Doplňěk technické zprávy v rámci revize DPS č.K1-1, K2-2 dle Smlouvy o dílo ze dne 18.2. 2015 řešící:

Název akce:	Oprava a rekonstrukce areálu klášterů Český Krumlov – část areál bývalého kláštera řádu sv. Kláry
Místo akce:	Český Krumlov, areál mezi ulicemi Latrán a Pivovarská k.ú. Český Krumlov, 622931 p.č.766/1 – K1, K3 p.č.711/1 – K2 p.č.712 – K4 p.č.766/2 – K5
Stavebník:	Město Český Krumlov náměstí Svornosti 1, 381 01 Český Krumlov IČ: 00245836
Partneři projektu:	Městské divadlo Český Krumlov IČ: 65006267 Horní ul. 2, 381 01 Český Krumlov Kontaktní osoba/ředitel: Jan Vozábal Tel.: 602 331 162 E-mail: jan.vozabal@divadlock.cz Manažer projektu: Ing. Kateřina Slavíková Tel.: 602 308 852 E-mail: katerina.slavikova@divadlock.cz
Generální projektant:	<u>Sdružení pro zpracování projektové dokumentace akce opravy a rekonstrukce areálu klášterů Český Krumlov – část areál bývalého kláštera řádu sv. Kláry</u> <i>Masák & Partner s.r.o.:</i> Ing. arch. Jakub Masák autorizovaný architekt bez specifikace oboru č. autorizace: 03 086 Rooseveltova 39/575, Praha 6, 160 00 tel.: 777 121 003 e-mail: masak@masak-partner.com <i>Metropjekt Praha, a.s.</i> Ing. David Krása – místopředseda představenst

Gotické trámy nejsou na navrhovaný provoz unosné. Z tohoto důvodu je nutné nad nim realizovat novou stropní konstrukci, která bude zároveň požárním předělem mezi požárními úseky. Stropní konstrukce je navržena z ocelových I profilů. V místě stropních trámů č.20 – 24 je navržena snížená skladba:

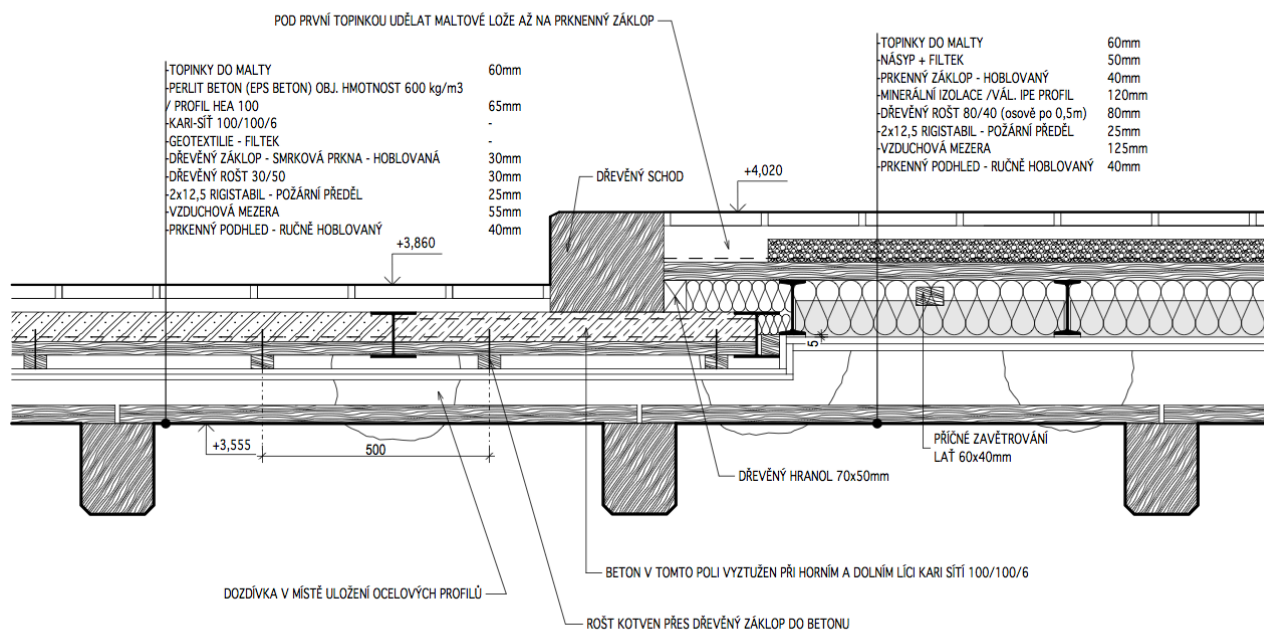
Snížená skladba je z důvodů návazností výškových úrovních podlah 2.NP, schodiště a bezbariérového přístupu z výtahu do mj. sloupového sálu. Zároveň je nutné v této části z technologických důvodů tyto trámy osadit o cca 50 mm níže z důvodu realizace požárního předělu, který musí být ze spodní strany řádně přestěrkován.

Detail vyvšení trámů č.17 – 19 z důvodu špatné únosnosti i po restaurování a vložení protéz:

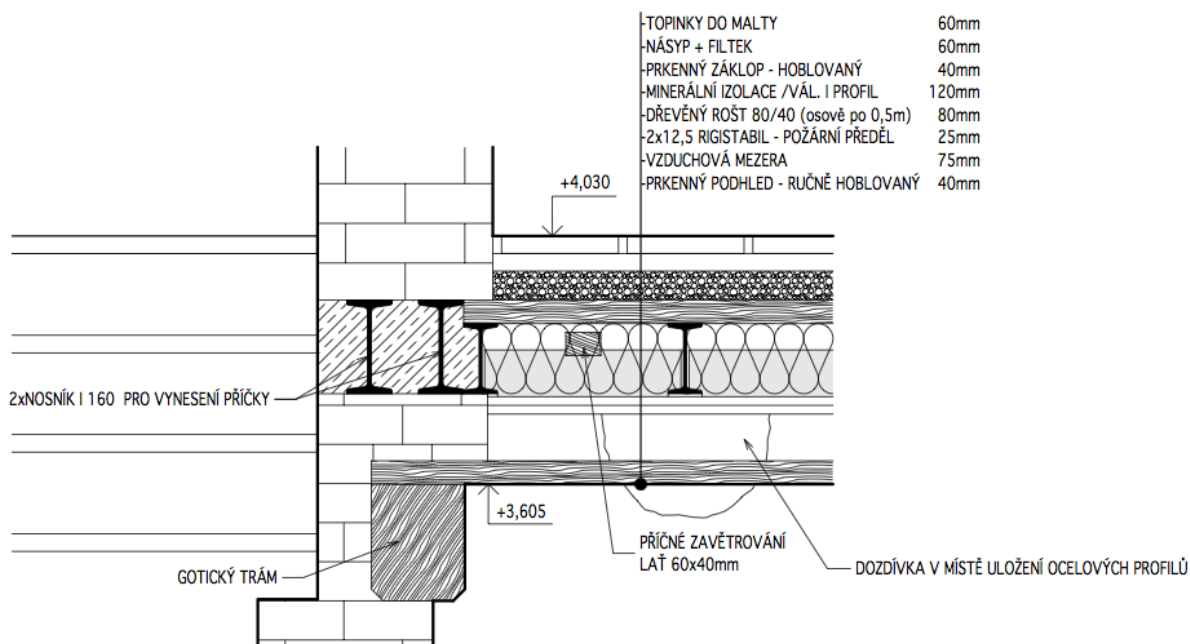
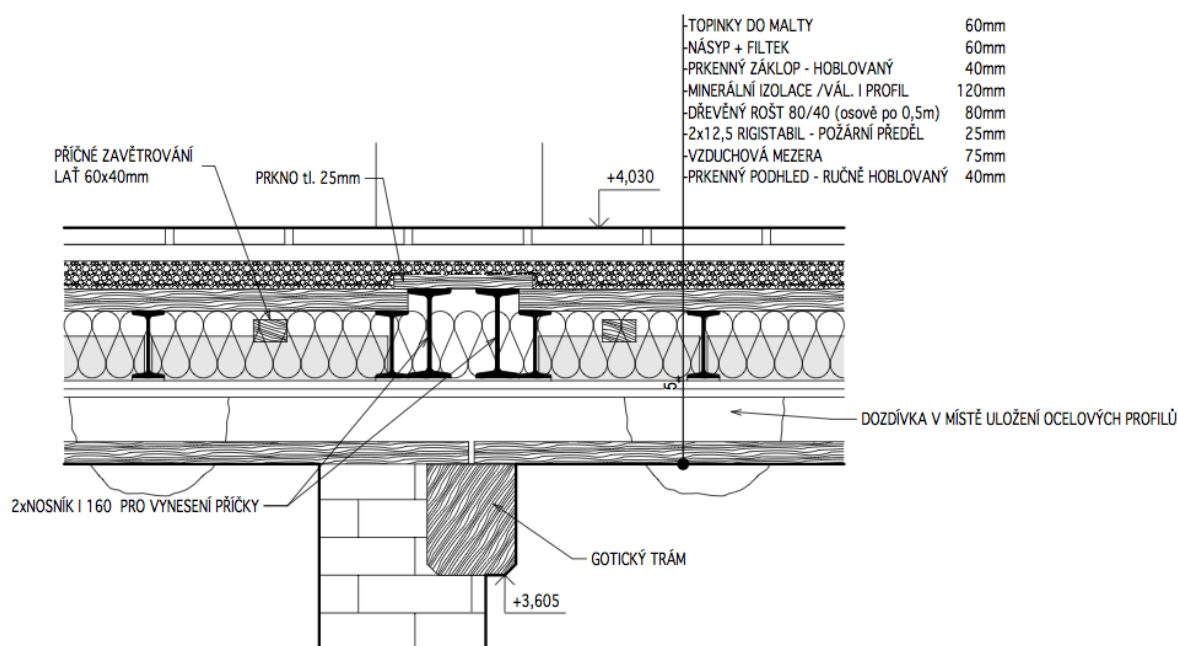
Řešení v místě schodišťové stěny:

29. doplnění kované mříže do parteru mezi objekty K3 a K1 (Z117)

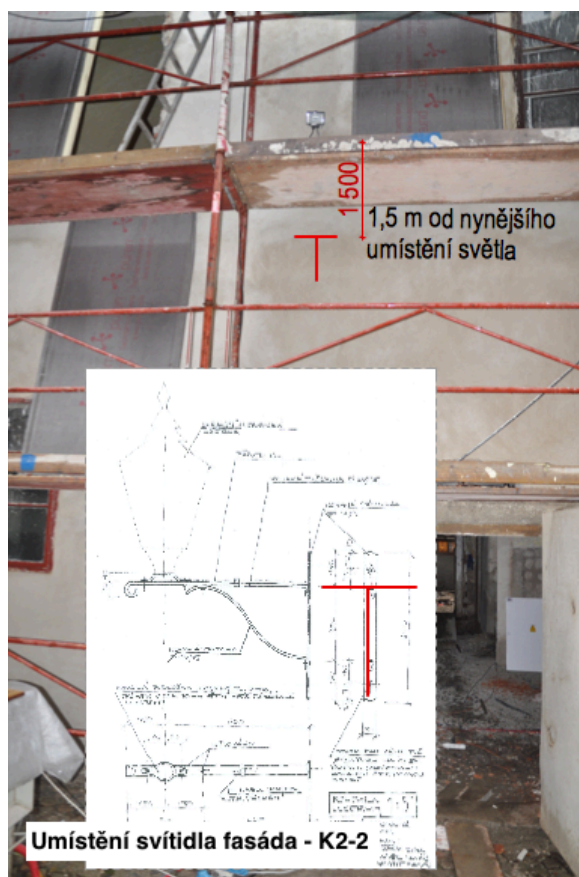
Na základě požadavku zadavatele je z důvodu zamezení přístupu do úzké uličky (K1-K3) mimo provozní dobu objektu navržena historizující (kovaná, oblouková, provlíkaná) mříž Z117.
